De : [REDACTED]
À : [Philippe ALARCON](#)
Objet : enquête publique modification PLU - décembre 2025
Date : dimanche 7 décembre 2025 18:35:27
Pièces jointes : [image.png](#)
[OAP Péchet - Copie.pdf](#)

Dans le cadre de l'enquête publique relative à la modification n°2 du PLU de St Pierre d'Albigny, je vous sou mets 2 remarques concernant ce projet :

1) Concernant l'OAP Zones 1 AU du Péchet.

Zones 1AU du Péchet

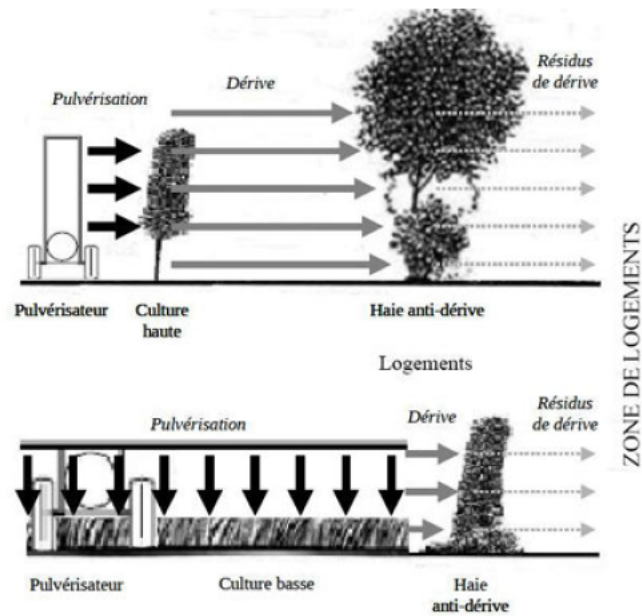
Sur le plan ci-joint, je vous ai matérialisé la localisation de l'immeuble dans le but d'une bonne compréhension des lieux.

Le projet indique, en page 96 de l'annexe 9 (second plan de la PJ) qu' "un espace public inondable ou bac de rétention" sera réalisé dans le cadre de l'OAP. Cet espace étant situé en bordure du mur de La Chapelière, je m'interroge sur l'évacuation des eaux de cet équipement lors de fortes pluies, puisqu'il s'agit là de sa fonction. Est-il prévu une évacuation au moyen d'une canalisation en cas de trop plein, permettant l'acheminement de l'eau vers la rue des jolis cœurs ?

La Chapelière compte notamment plusieurs appartements en rez de terre + garages en sous sol ; il serait dommageable de fragiliser par l'eau ce mur ancien par une forte poussée de l'eau, ce qui pourrait entraîner des dommages à l'ensemble de l'immeuble.

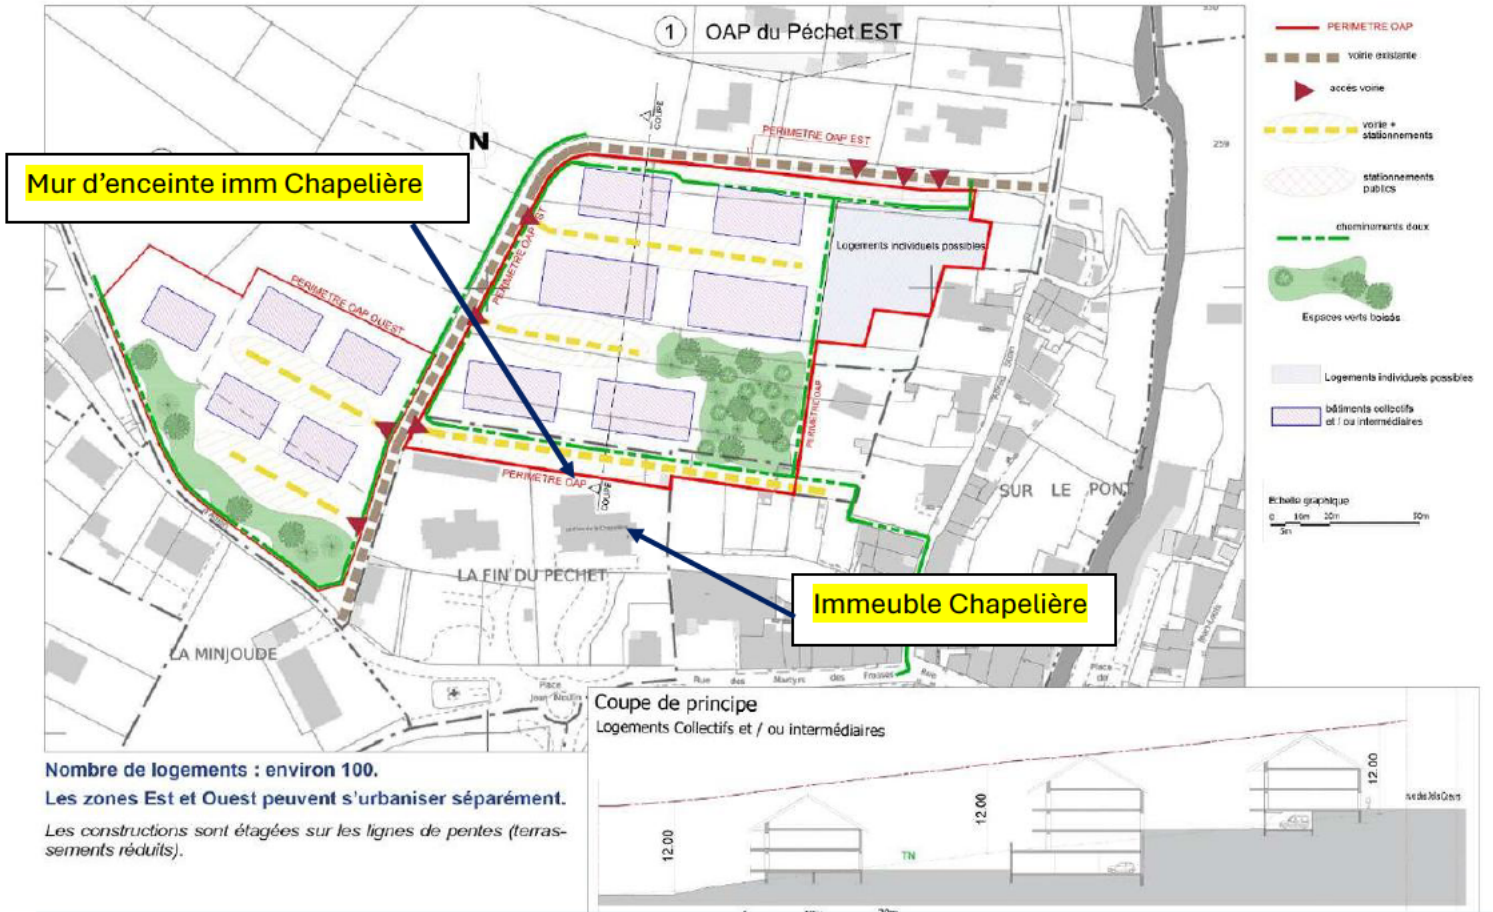
2) En page 100 du projet (annexe 9), § 5.2, il est stipulé " Pour toutes les zones A Urbaniser (AU) et les zones urbaines (U) principalement destinées au logement, lorsque ces zones ont des limites communes avec des zones A ou Aa, sera imposée à l'article 13 du règlement de la plantation de haies anti-dérive :

Le long des limites séparatives qui jouxtent des zones agricoles, devront être plantées des haies anti-dérive établies selon la structure suivante :

Qu'en sera-t-il en cas de séparation entre le vignoble ou le champ **ET** une zone de construction si elle sont séparées par un chemin ou par une route de faible largeur ?

Figure 44 : OAP actuelle du Péchet - planche 3

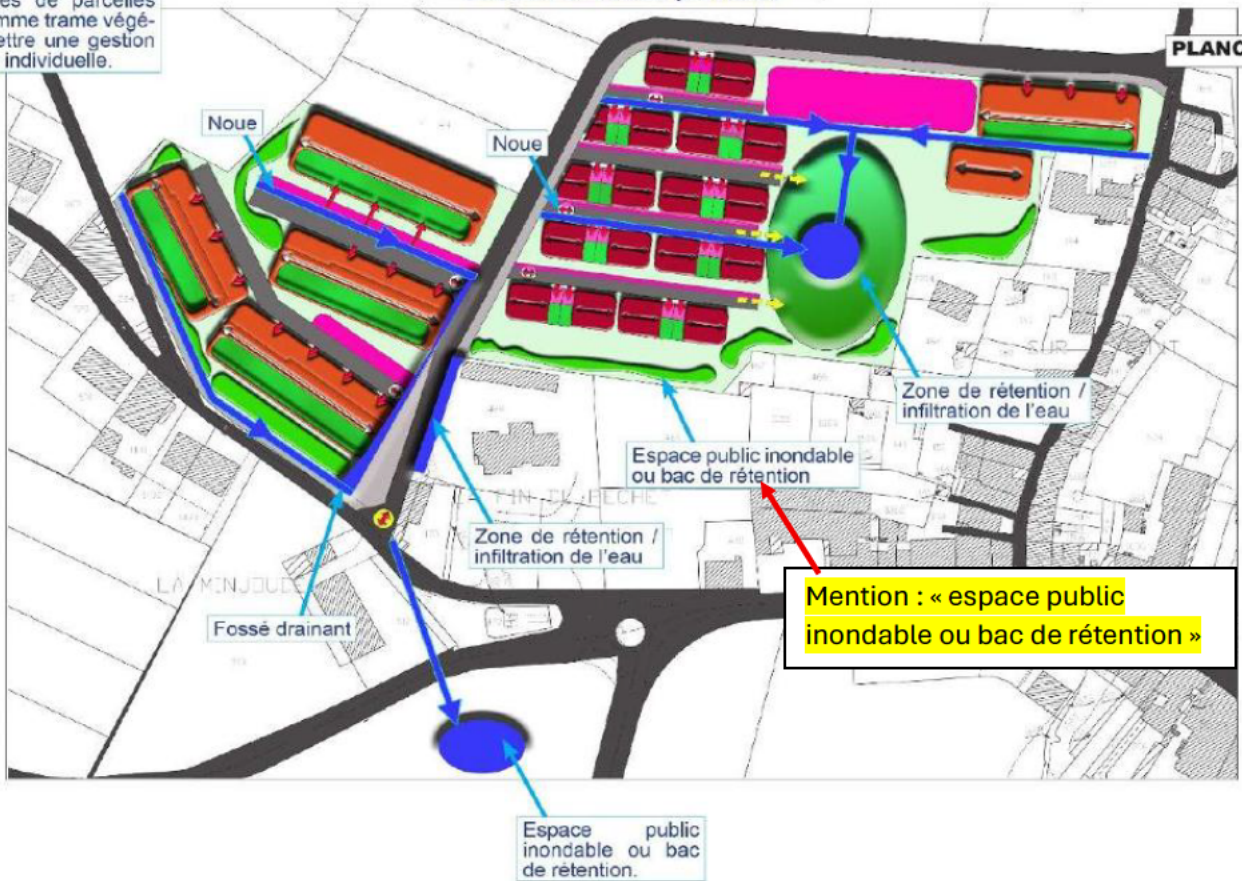
Les événements climatiques nous amènent à faire preuve de prudence ; c'est la raison pour laquelle je vous remercie de vous assurer de la mise en œuvre de solution(s) technique(s) adéquate(s).
